平成 30 年 12 月 3 日

スペクトリス株式会社
オメガエンジニアリング事業部

パネルジャックコネクタ、一部仕様変更について

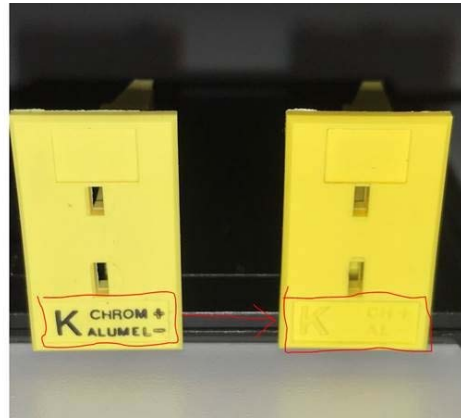
変更内容：コネクタボディの熱電対タイプの表記方法変更

旧) ペイントにて印字 → 新) ペイント無しに変更(刻印)

旧) 材質表記の簡略化

例：CHROM → 新) CH

ALUMEL AL
